전사벨트 클리닝 기종별 부번 공지

※ 전사벨트 클리닝 유닛 기종별 부번 정리

기종	부번		명칭
	기존	개선	
C800/C850 /C910	FM2-G221-010	FM1-C653-020	TRANSFER CLEANER ASSEMBLY
V900		FM2-G221-020	
V1000

< FM1-C653-020 부품 변경 내용 >

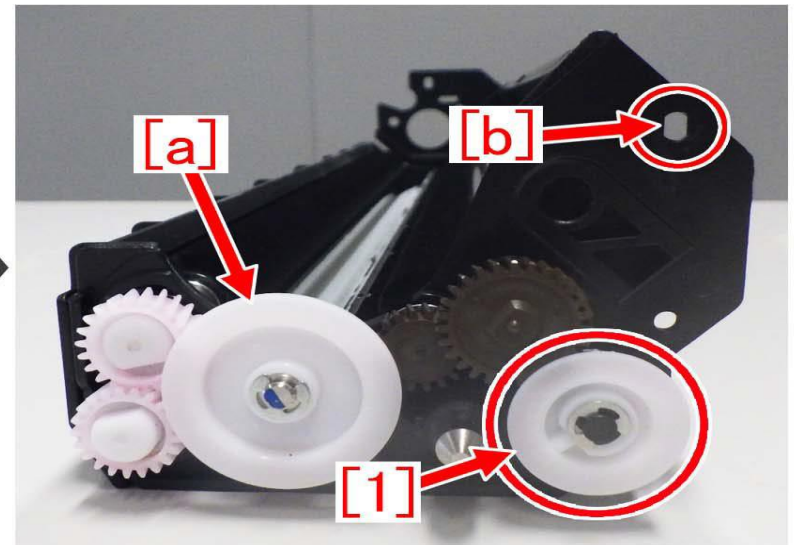
아래 비교 자료에 [A]는 이전 유형의 전사벨트 클리너 유닛이며 새로운 형태의 전사벨트 클리너 유닛[B]는 **페토너 스크류 기어[1]에 플랜지(날개)가 있어 이중 기어와 페토너 스크류 기어에 이탈을 방지한다.**

또한, [a] 또는 [b]의 차이로 구형 전사벨트 클리너 유닛과 신형 전사벨트 클리너 유닛을 구별할 수 있다.

< FM2-G221-020 부품 변경 내용 >

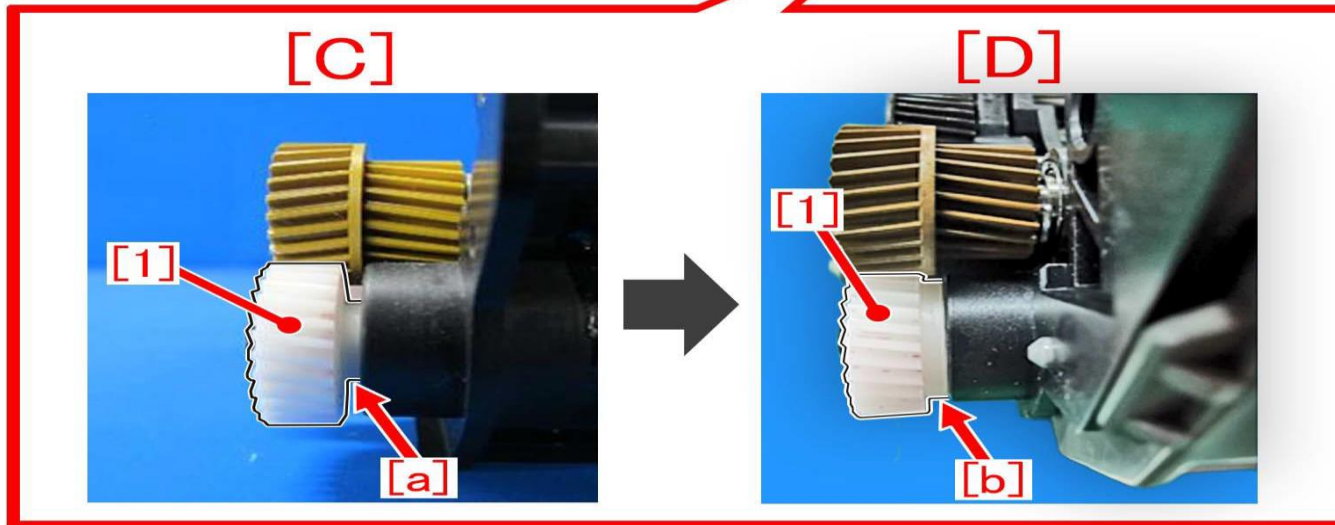
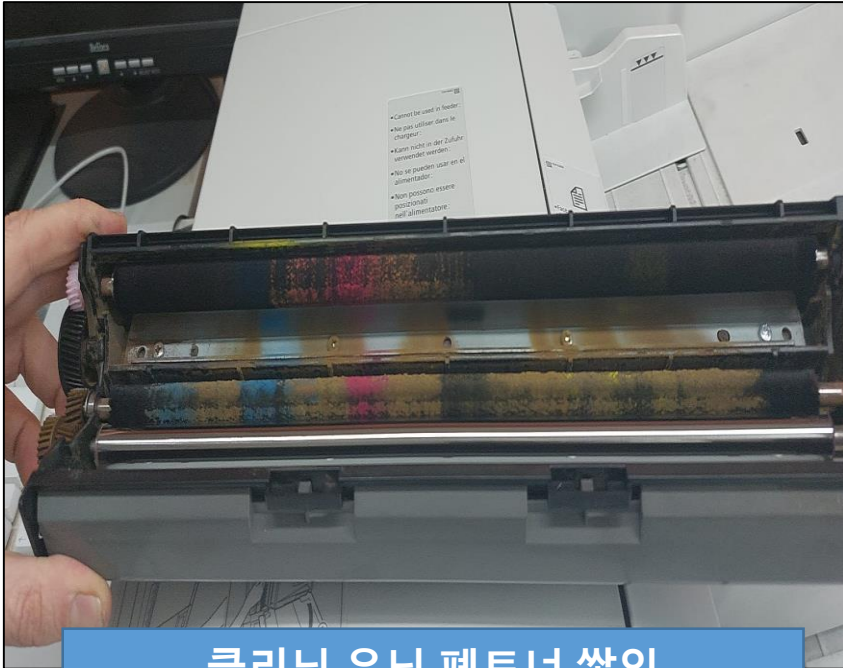
아래 비교 자료에 [C]는 이전 유형의 전사벨트 클리너 유닛을 보여주며 [D]는 개선된 부품 사진으로 페토너 스크류 기어[1]의 기어 측면 형상이 [a]에서 [b]로 변경 되었습니다.(두께 변경)
이 변경으로 페토너 스크류 기어[1]가 이중 기어에 이탈되는 것을 방지할 수 있습니다.

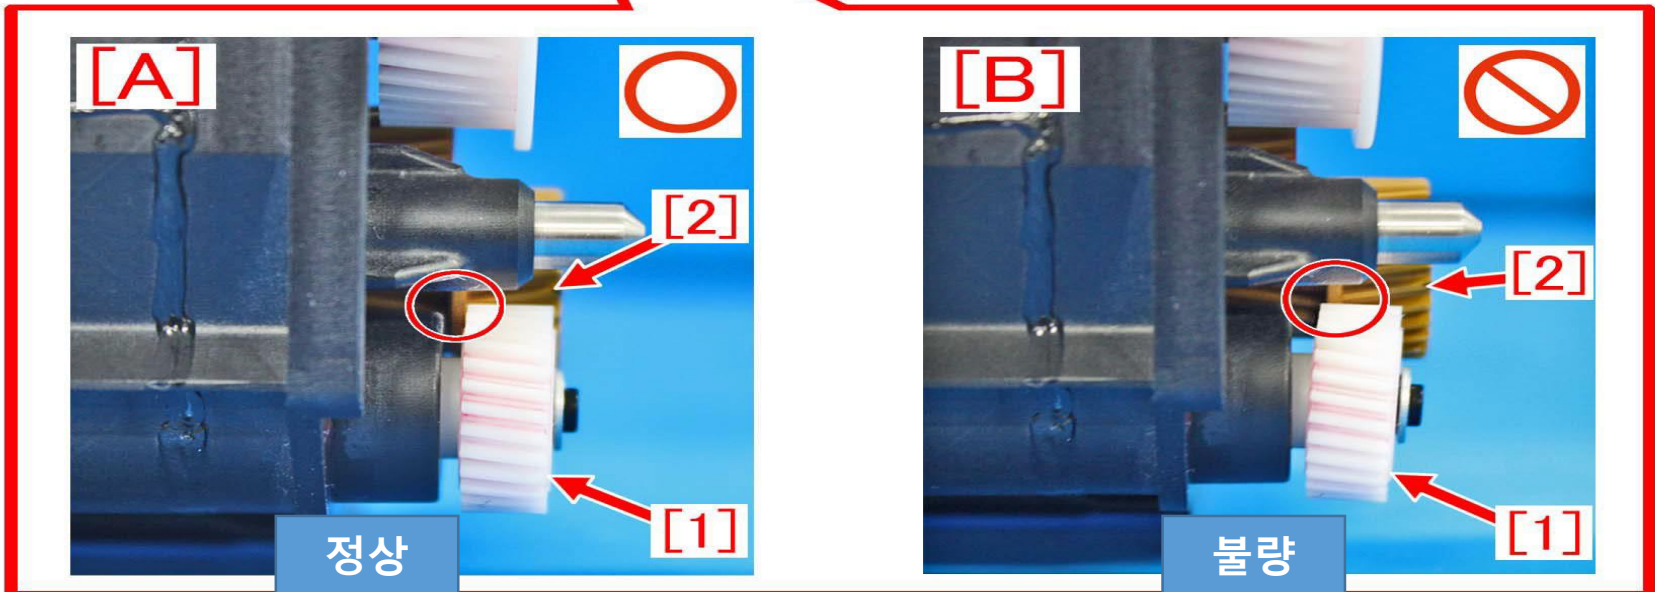
전사벨트 클리닝 유닛을 교체할 때 유닛을 장착하는 방법에 따라 **페토너 스크류 기어[1]**가 **이중 기어[2]**의 이탈되어 페토너 공급 기어가 회전하지 않으면 ITB에 남아 있는 토너를 제거할 수 없고 페토너가 넘쳐 화상 불량이 발생합니다. 이러한 불량을 방지하기 위하여 **[설치 시 주의 사항]**에 따라 부품교체 작업을 해주시기 바랍니다.

사진 [A]는 올바른 상태를 보여 주며, **사진[B]**는 **페토너 스크류 기어[1]**와 **이중 기어[2]**의 이탈된 모습입니다.

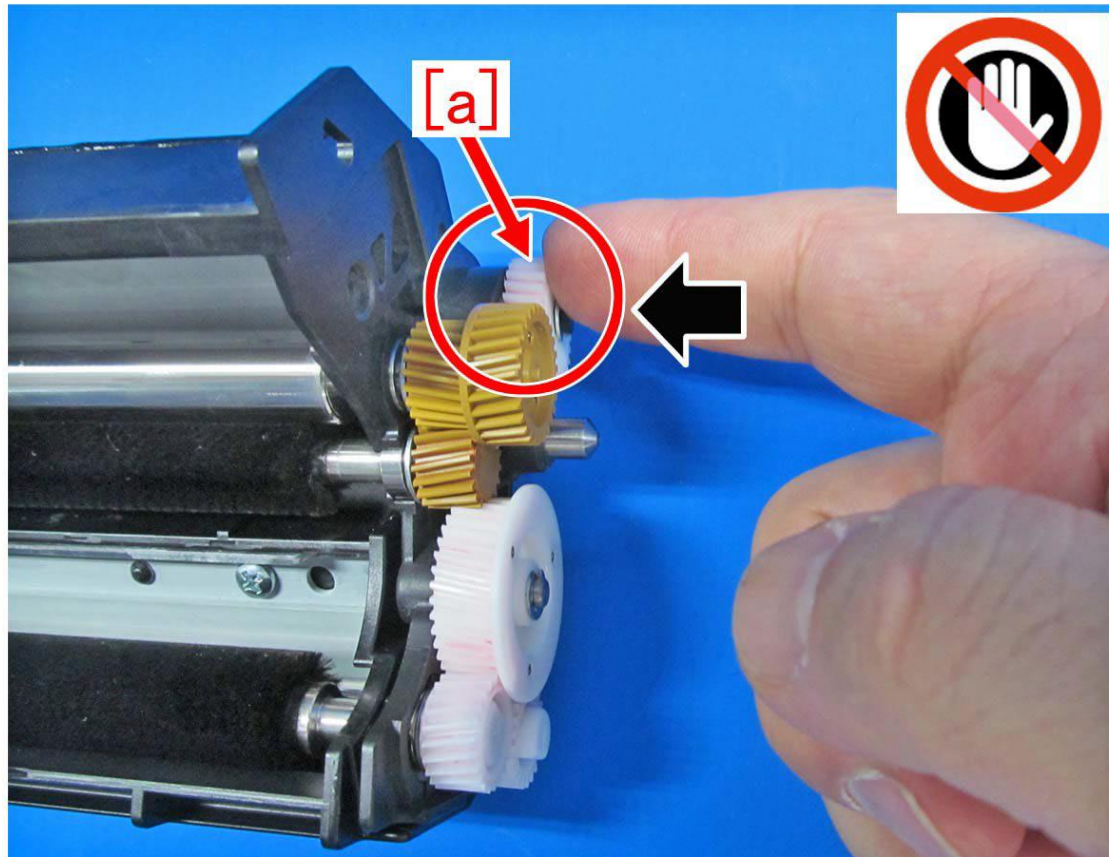
[주의사항 1] (새부품) 전사벨트 클리닝 유닛에 페토너 스크류 기어[a]를 절대 누르거나 만지지 마십시오.

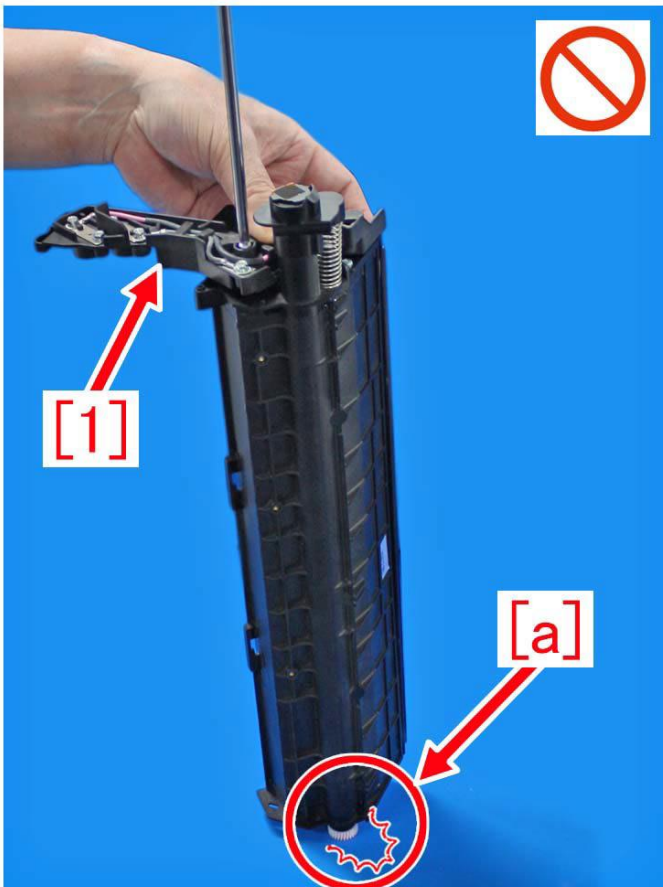
[주의사항 2] 콘택트 유닛[1]를 제거하고 새 전사벨트 클리닝 유닛에 다시 부착할 때 아래 사진과 같이 클리닝 유닛을 똑바로 세운 상태에서 작업하지 마십시오.

세운 상태로 작업 시 드라이브 어셈블리의 기어가 [a]와 같이 부딪혀 안쪽으로 밀려 이탈이 발생할 수 있음.

콘택트 유닛을 분리했다가 다시 장착할 때는 아래 사진과 같이 전사벨트 클리너 유닛을 옆으로 놓고 콘택트 유닛을 지지한 상태에서 콘택트 유닛을 장착하는 것을 권장합니다.

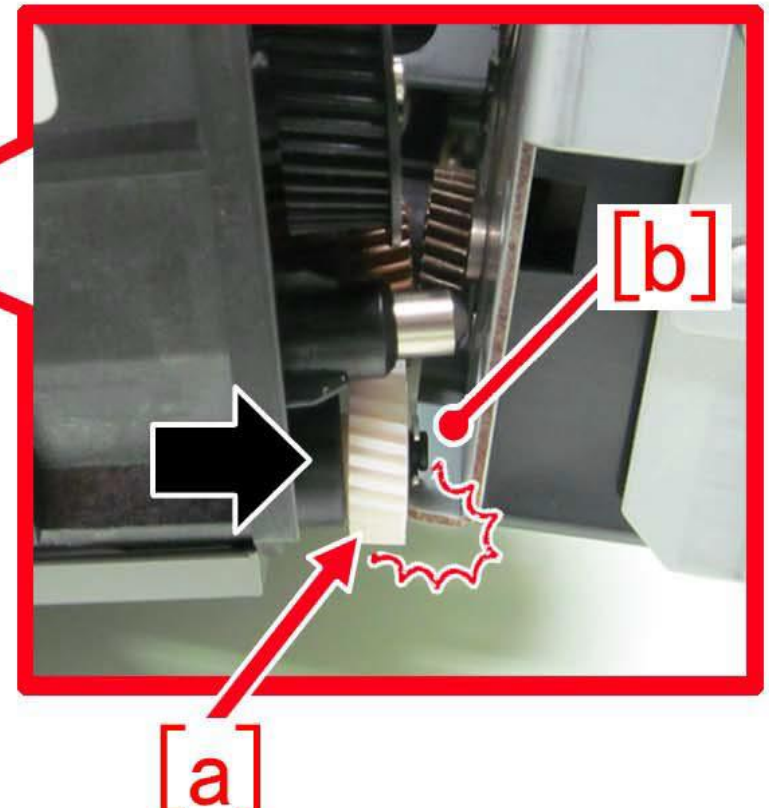
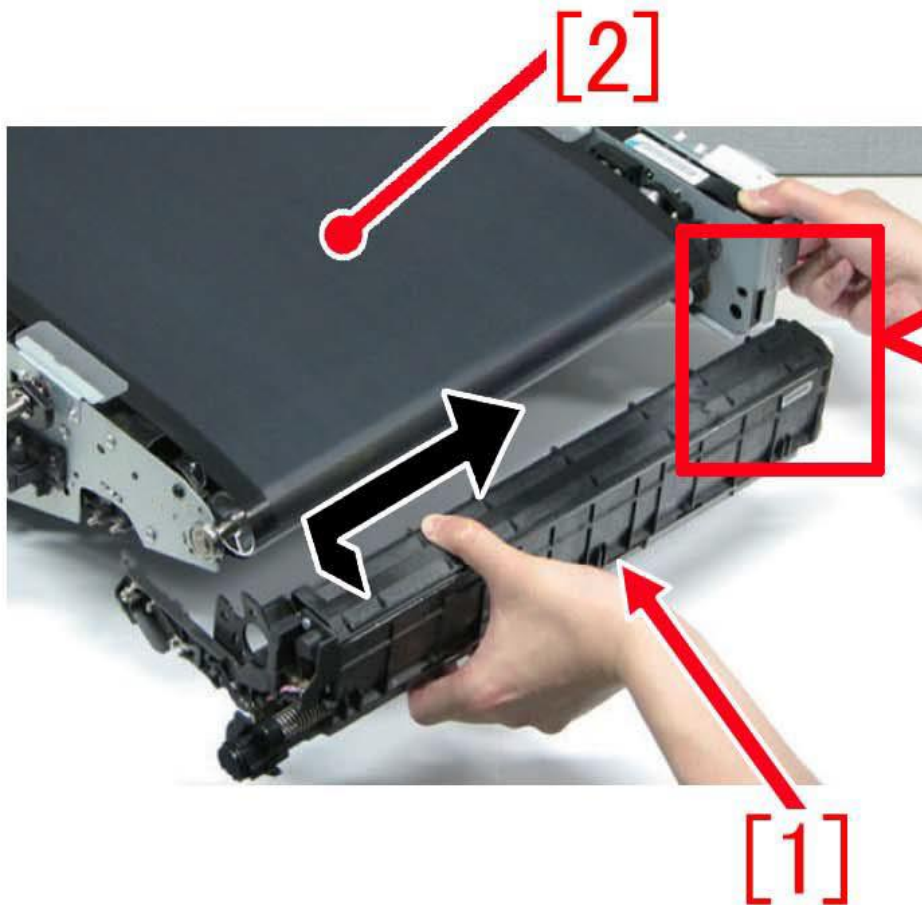
[주의사항 3] 전사벨트 클리닝 유닛[1]을 ITB 유닛[2]에 부착할 때 페토너 스크류 기어[a]가 ITB 장치의 판금[b]에 부딪히지 않도록 하십시오.

※ 화살표는 장착 삽입 방향을 나타냅니다.

※ ITB UNIT에 장착 장착 후 기어[a]에 위치가 2page의 정상/불량인지 확인 필요

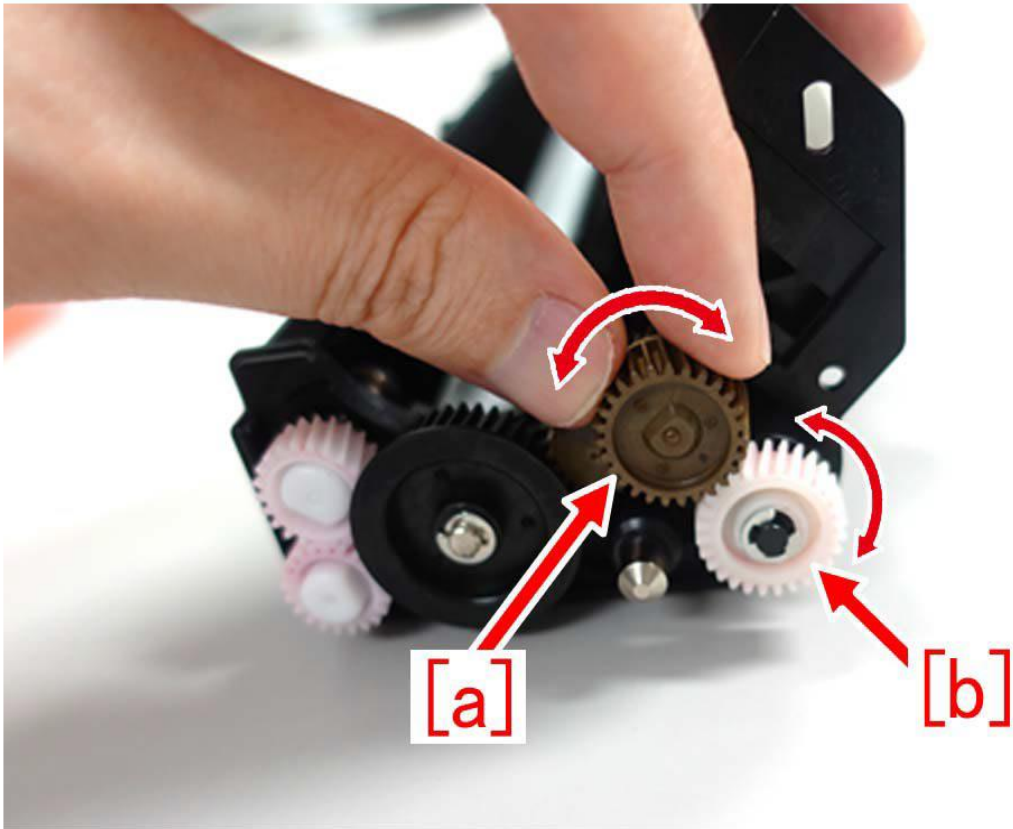
- 전사벨트 클리닝 유닛을 ITB 유닛에 부착하기 전에 이중 기어 [a]를 양쪽으로 가볍게 돌려 페토너 스크류 기어 [b]도 **동시에 부드럽게 회전하는지 확인**하십시오.

[주의] 기어를 한쪽 방향으로 너무 많이 돌리면 페토너 스크류 블레이드에 하중이 가해져 블레이드의 변형이나 청소 불량 원인이 됩니다.
